リコール届出一覧表

リコール届出日：平成19年4月16日

改善箇所説明図①

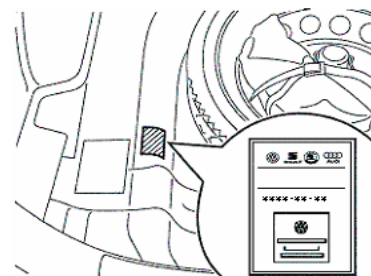
基準不適合状態にあると認める構造、装置又は性能の状況及びその原因

高輝度放電灯式前照灯の電源コネクタの取付構造が不適切なため、確実に装着されていないものがある。そのため、そのまま使用を続けると、走行中の振動等により、電源コネクタが脱落し、前照灯が点灯しないおそれがある。

全車両、前照灯の電源コネクタ部に脱落防止用クリップを取付ける。

改善箇所説明図②

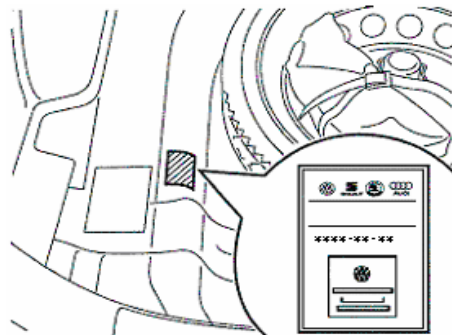
不具合の内容

高輝度放電灯式前照灯のコントロールユニットのカバーの材質が不適切なため、当該カバーに亀裂が入るものがある。そのため、そのまま使用を続けると、前照灯内に水が浸入してレンズ内側がくもり、光度が低下し、最悪の場合、交通上の障害物を確認できないおそれがある。

全車両、前照灯のコントロールユニットのカバーを対策品と交換する。

改善箇所説明図③

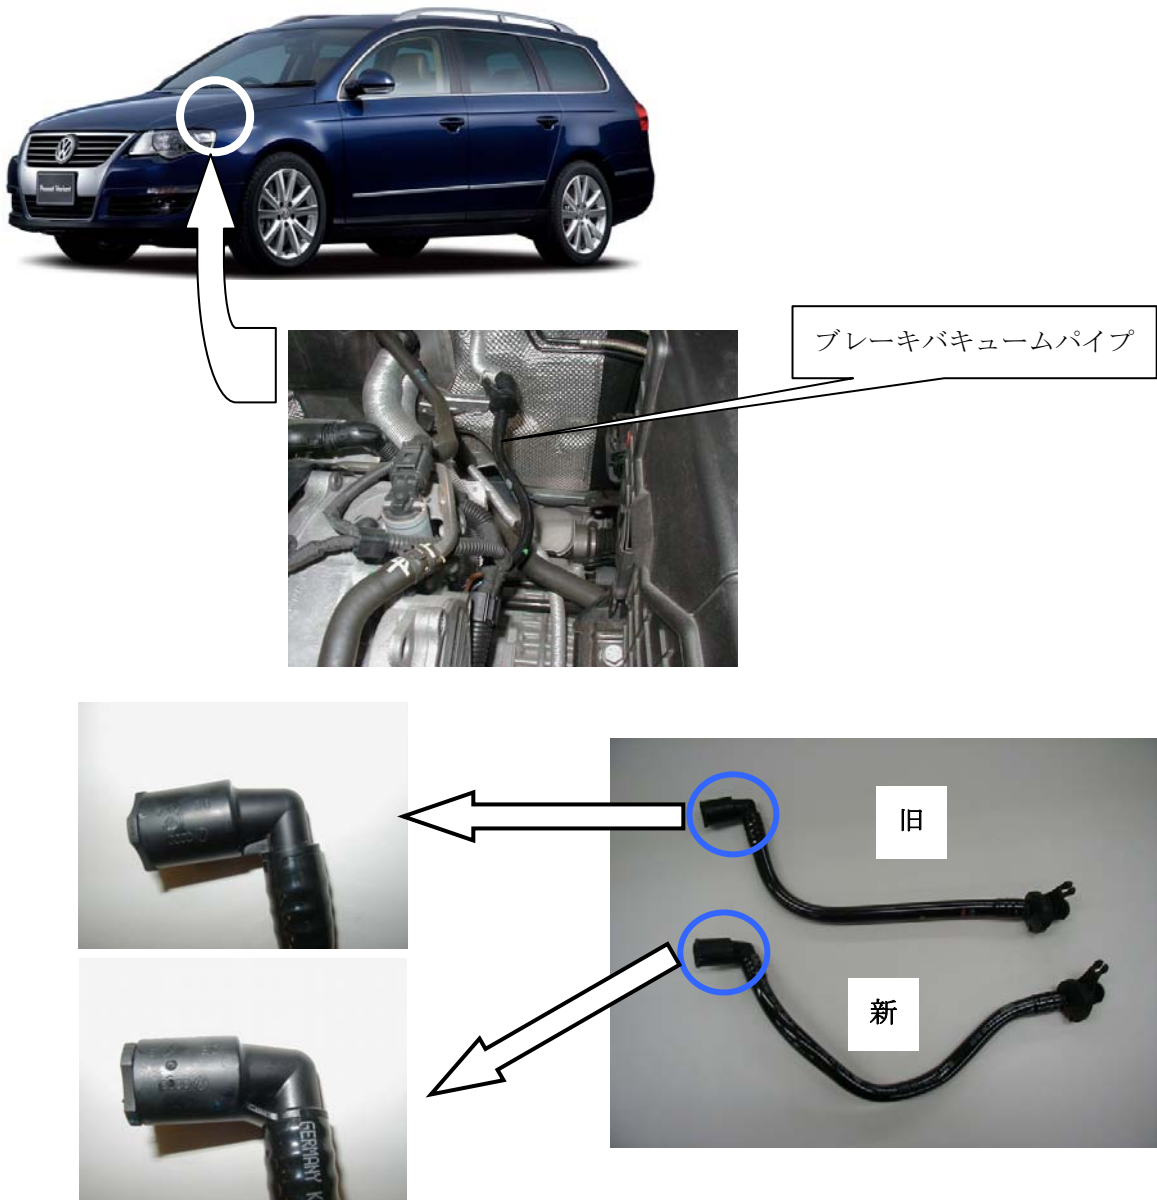
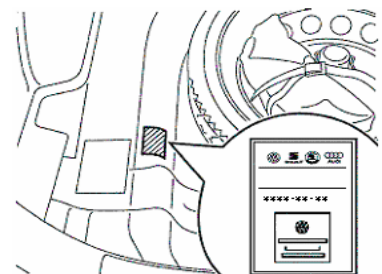
基準不適合状態にあると認める構造、装置又は性能の状況及びその原因

ブレーキバキュームパイプとインテークマニホールドとの接続部分の強度が不足しているため、エンジン振動等により接続部に亀裂が入るものがある。そのため、そのまま使用を続けると、負圧を保持できなくなり、倍力機能が低下し、最悪の場合、制動能力が低下するおそれがある。

全車両、ブレーキバキュームパイプを対策品と交換する。

改善箇所説明図④

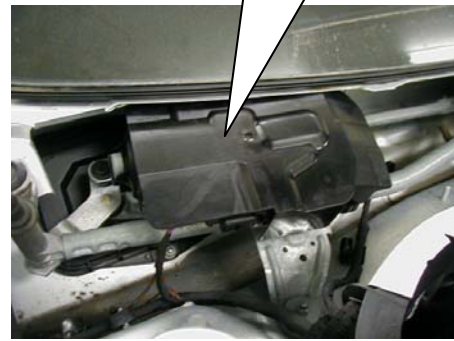
基準不適合状態にあると認める構造、装置又は性能の状況及びその原因

ワイパーモーターの防水構造が不適切なため、モーター内部に水が浸入するものがある。そのため、そのまま使用を続けると、モーター内の電気回路が錆びて導通不良となり、最悪の場合、ワイパーが作動しなくなるおそれがある。

全車両、ワイパーモーターにカバーを取付ける。
